**Avis délibéré de la mission régionale
d'autorité environnementale
Hauts-de-France
sur le projet de parc éolien de Frencq
sur la commune de Frencq (62)**

Étude d'impact de juillet 2024

n°MRAe 2024-8284

Carte de présentation du projet (page 256 de l'étude d'impact)

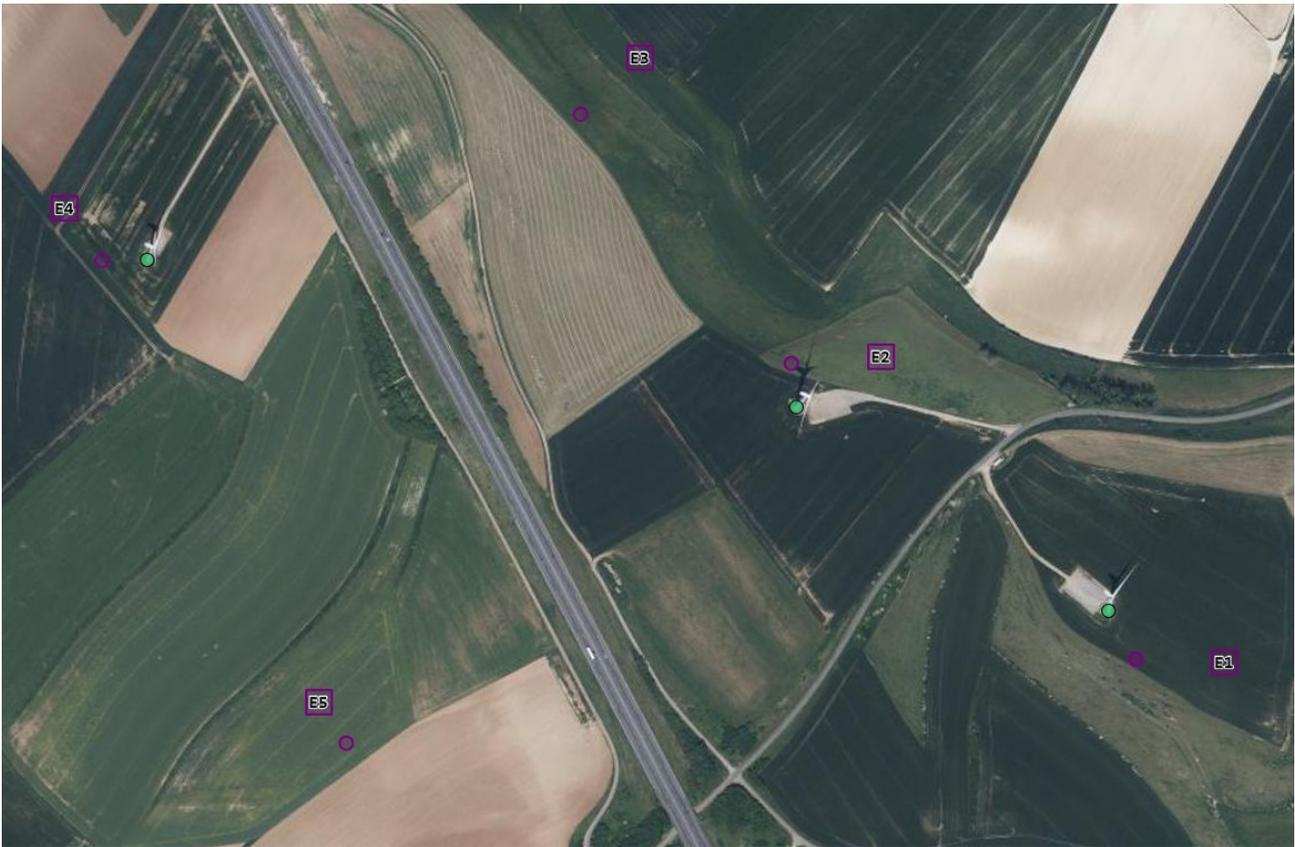
L'avis est rendu sur un projet de cinq éoliennes d'une hauteur maximale de 180 mètres en bout de pale et une garde au sol de 30 mètres, localisées comme indiqué ci-dessous. En cas d'évolution défavorable de ces caractéristiques, l'étude d'impact doit être actualisée.

Localisation des nouvelles éoliennes (en violet) par rapport aux éoliennes existantes (en vert) (source DREAL)

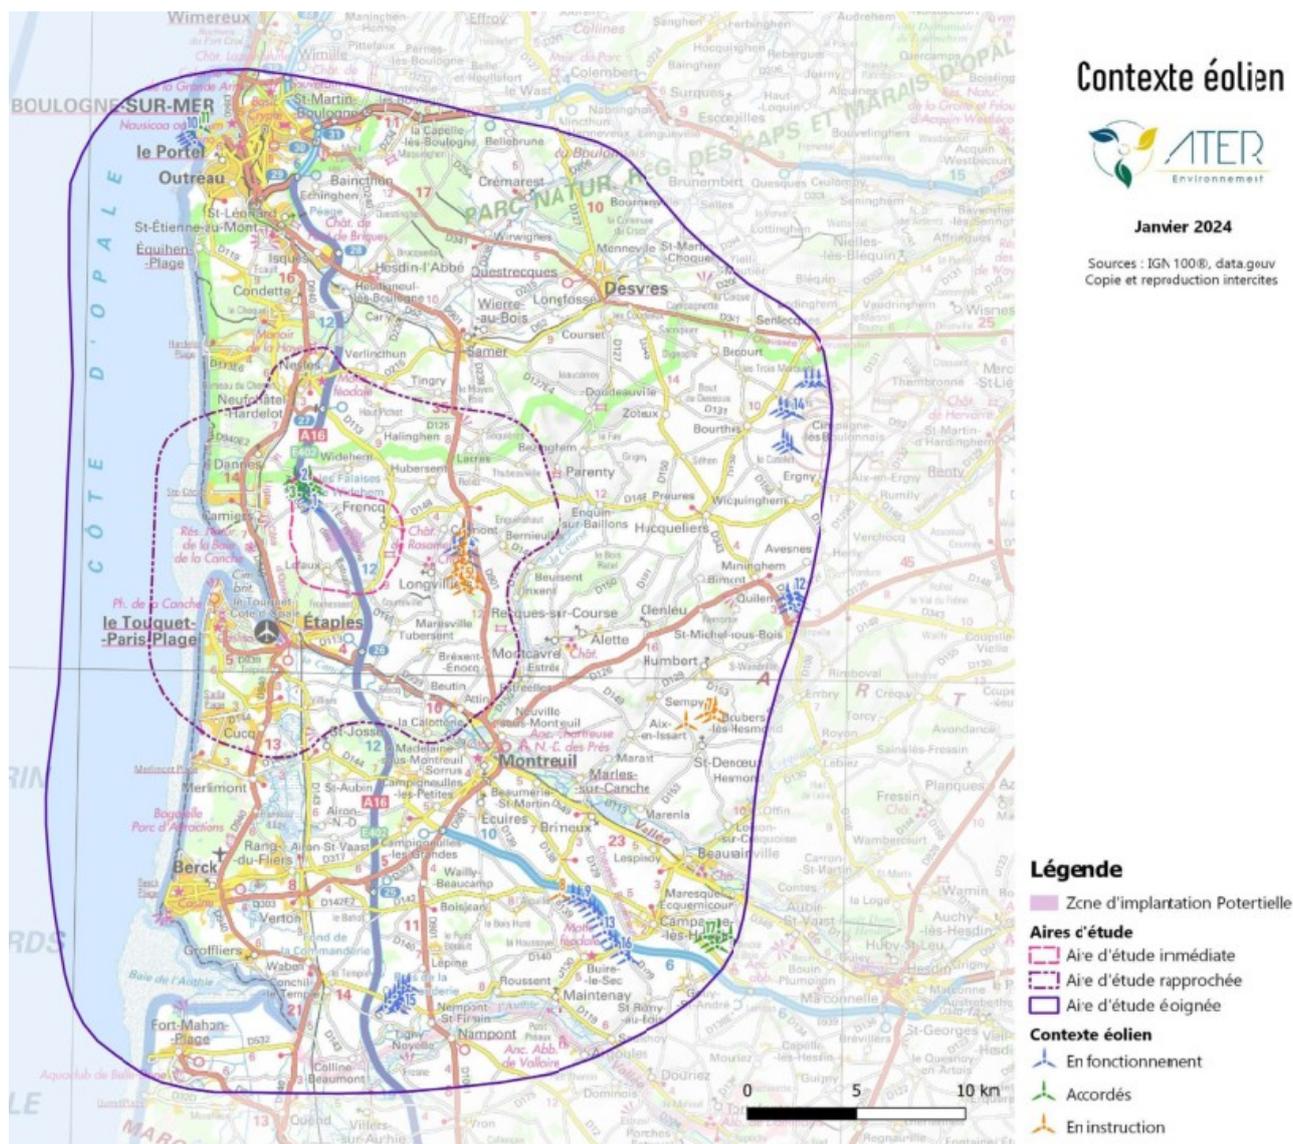
La question du raccordement des éoliennes à un poste source est abordée page 260 de l'étude d'impact. Deux hypothèses sont envisagées, le poste de Tringue ou celui de Samer. L'étude d'impact indique que la décision du tracé de raccordement de RTE/ERDF n'est pas connue et aucune analyse n'est faite.

Le raccordement fait partie du projet dès lors qu'il est réalisé dans le but de permettre aux éoliennes de fonctionner.

L'autorité environnementale recommande, une fois le tracé définitif du raccordement connu, d'actualiser l'évaluation des impacts avec le cas échéant, mise en œuvre de la séquence éviter, réduire, compenser, en particulier si des espaces à enjeu sont impactés par les travaux de raccordement et/ou si des créations de lignes aériennes sont nécessaires⁴.
